# 10° RAPPORTO

sull'attività di sorveglianza del mercato  
ai sensi del d.lgs. 17/2010 per i prodotti  
rientranti nel campo di applicazione  
della Direttiva Macchine

**2019**

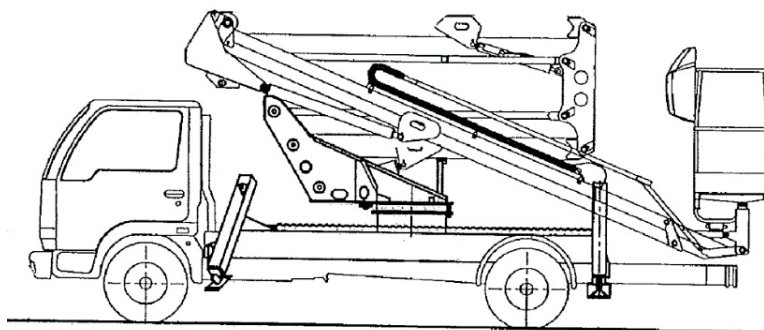
| Scheda tecnica 2  |   |
|---|---|
|   | Sulla postazione di comando non risulta installato il comando di arresto di emergenza in conformità alla norma EN 418. <div style="text-align: right;">  </div> |

| <b>Risultanze</b>   |   |
|---------------------|---|
| <b>Motivazione:</b> | in quanto, essendo dotata di comandi completamente idraulici, ricade nella tipologia di macchina di cui al secondo capoverso del punto 5.7.5 della EN 280:2001, specifica per questa tipologia di macchina, che prevede una deroga dall'obbligo dell'installazione di un dispositivo di arresto di emergenza qualora le leve di comando agiscano direttamente sul distributore. |

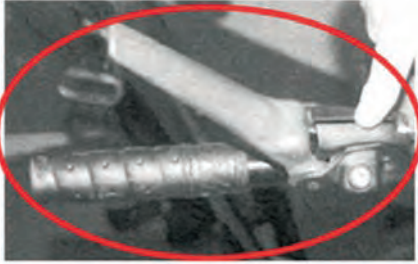
**Descrizione della situazione di pericolo 3:** rischio di contatto con la ventola d'aspirazione del vaglio rotante del radiatore, dislocata nella zona posteriore destra del corpo macchina, in prossimità dell'assale posteriore. La ventola è, infatti, immediatamente accessibile da sotto il corpo macchina, senza la necessità di aprire o rimuovere alcuna protezione, carter o simili. Data la sua posizione, si genera una zona pericolosa immediatamente accessibile all'operatore.

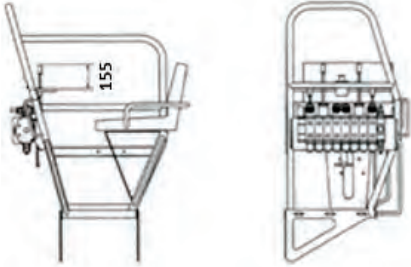
| Scheda tecnica 37  |  |
|--|--|
| <b>Descrizione della situazione di pericolo:</b> pericolo di schiacciamento/intrappolamento dell'operatore determinato dal movimento incontrollato del braccio della gru a seguito di azionamento accidentale delle leve di comando, senza la possibilità di arrestare in emergenza la macchina. |  |

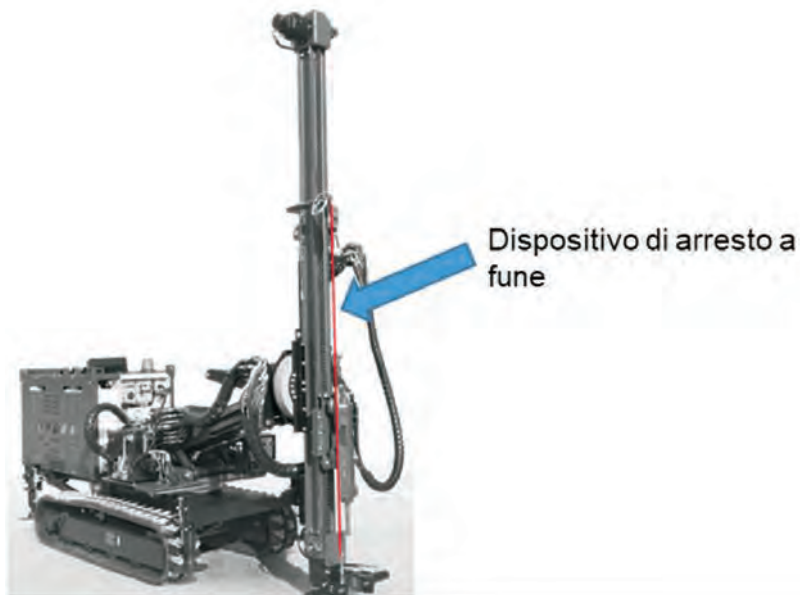
**Descrizione della situazione di pericolo:** pericolo di trascinamento e impigliamento determinato dal contatto con l'organo perforatore in movimento, che risulta protetto esclusivamente da un dispositivo di arresto a fune (fune a sgancio) posta su uno dei due lati accessibili dell'asta perforatrice.

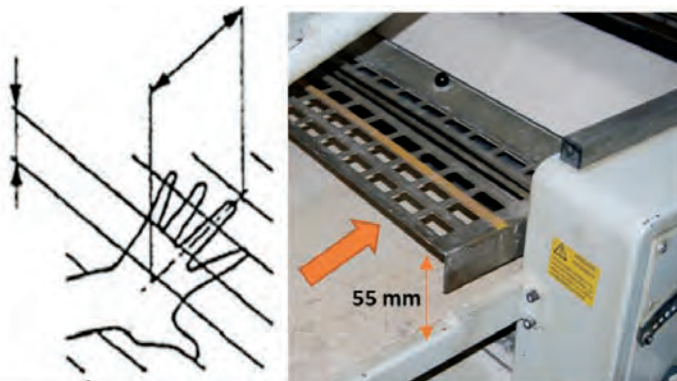
**Descrizione della situazione di pericolo:** pericolo di trascinamento e schiacciamento delle dita determinato dai rulli formatori.

in quanto il fabbricante, trattandosi di una formatrice di tipo 2 di cui alla norma armonizzata EN 12041:2000, ha previsto un riparo interbloccato mobile con le dimensioni riportate nel prospetto 1 della suddetta norma.  
 Il riparo garantisce una distanza di sicurezza tra il bordo del riparo e il piano dell'asse dei rulli di 250 mm e attiva il dispositivo di interblocco quando raggiunge la luce di 70 mm, conformemente a quanto previsto al prospetto 1 della EN 12041:2000.

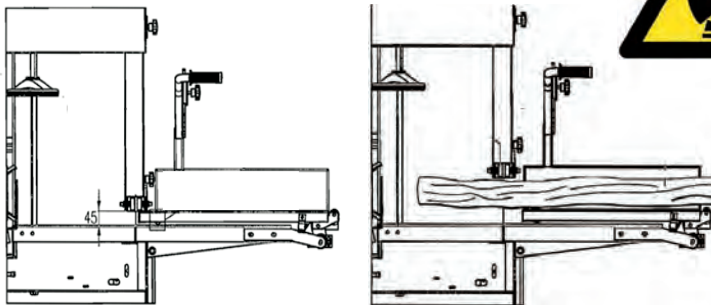
**Descrizione della situazione di pericolo 1:** rischio di contatto accidentale con il nastro della sega. La sega a nastro, infatti, una volta avviata la macchina tramite l'azionamento della leva che attiva il collegamento con la presa di forza della trattrice, si avvia in automatico ed è sempre in movimento, mentre lo spaccalegna ed il nastro trasportatore possono essere avviati e arrestati su comando dell'operatore.

**Descrizione della situazione di pericolo 2:** rischio di contatto con il nastro della sega durante la lavorazione. La protezione della lama regolabile non raggiunge il piano del tavolo, a causa dell'interferenza con il carrello (carro/tavola) spingi tronchi, lasciando scoperta una luce di 45 mm.

| <b>Motivazione:</b>   | in quanto il fabbricante non prevede durante l'uso della macchina come sega a nastro la protezione completa della lama, che risulta scoperta per 45 mm, né, trattandosi di una sega tronchi a tavola mobile manuale, ha protetto la zona di taglio della lama mediante un dispositivo di impedimento/dissuasione, di altezza minima non più di 100 mm sotto l'altezza della tavola mobile e posto almeno a 1,2 m dalla lama, che prevenga l'accesso alla zona di taglio. Quanto sopra non garantisce un livello di sicurezza almeno equivalente al punto 5.2.7.3.2.4 della norma EN 1807:1999. |

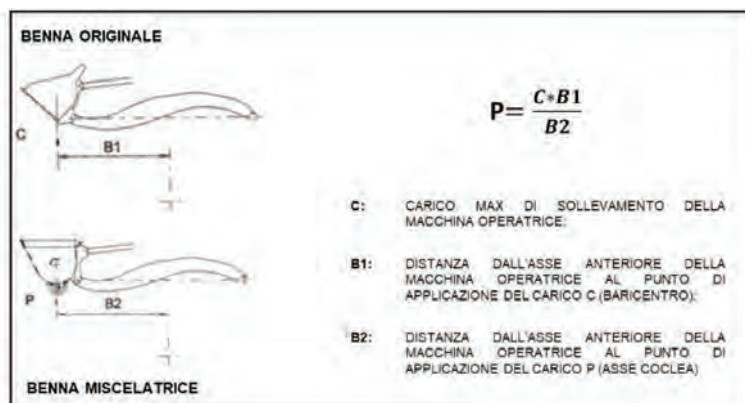
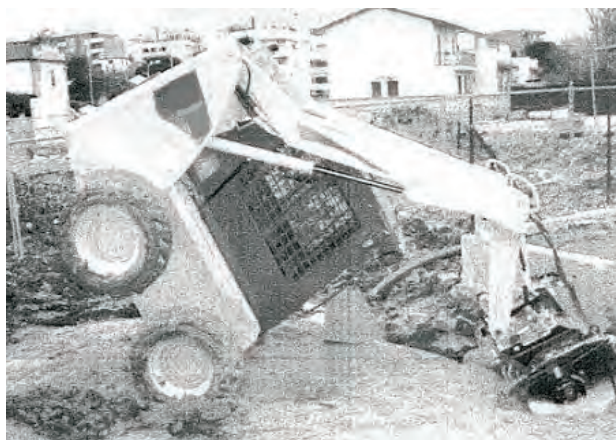
La griglia adottata a protezione dal contatto con la coclea di miscelazione risulta facilmente eludibile; le dimensioni della griglia, infatti, non garantiscono dal contatto con l'organo lavoratore in movimento.

| <b>Motivazione:</b>                  | in quanto il fabbricante ha provveduto a modificare la griglia di protezione dell'organo di miscelazione, riducendo le dimensioni della maglia a 60 mm, tenendo conto del fatto che, per esigenze operative legate alle caratteristiche del materiale da lavorare (umidità e dimensioni della grana), non è possibile rispettare le distanze di sicurezza indicate nella EN 294.<br>Quanto sopra anche alla luce dello stato dell'arte definito dalla EN 12151, che, seppure non si applichi alla benna miscelatrice in questione, trattando macchine simili quali le mescolatrici, può costituire un utile riferimento. Tale norma al punto 5.2.3.1 prevede una larghezza massima della maglia pari a 60 mm e una distanza dall'organo miscelatore pari almeno a 120 mm. |
